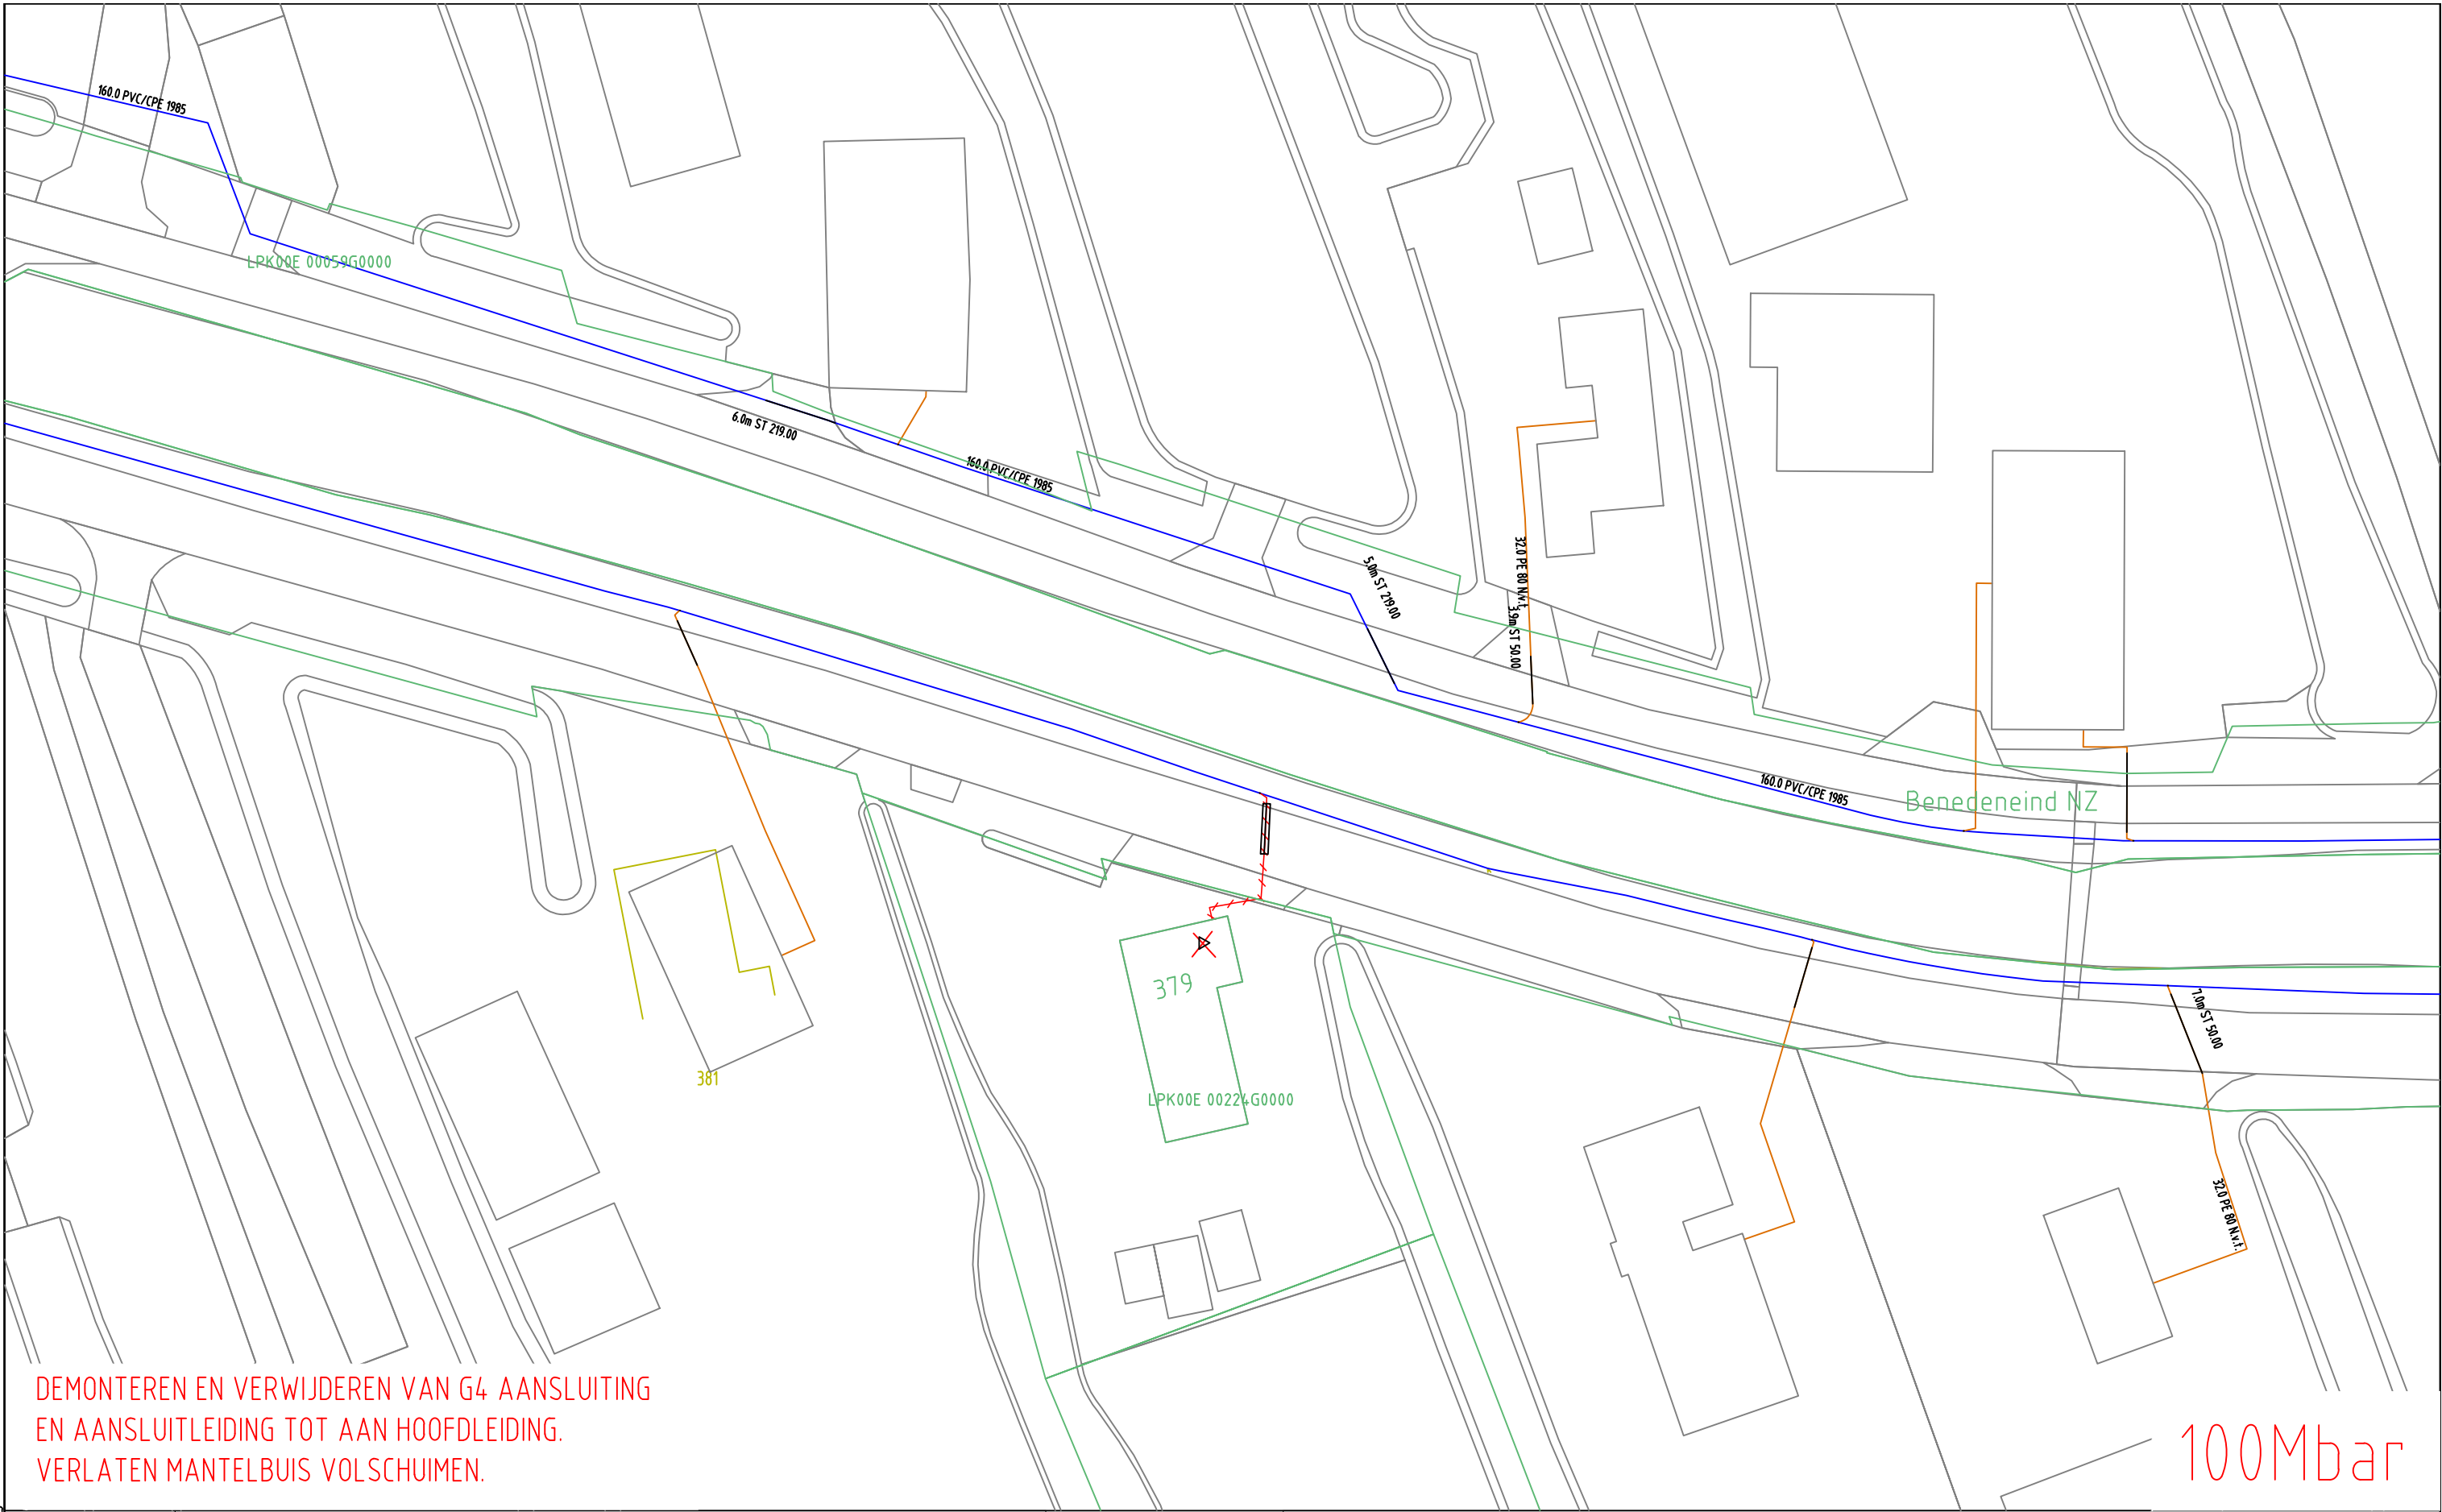
DEMONTEREN EN VERWIJDEREN VAN G4 AANSLUITING
EN AANSLUITLEIDING TOT AAN HOOFDLEIDING.
VERLATEN MANTELBUIS VOLSCHUIMEN.
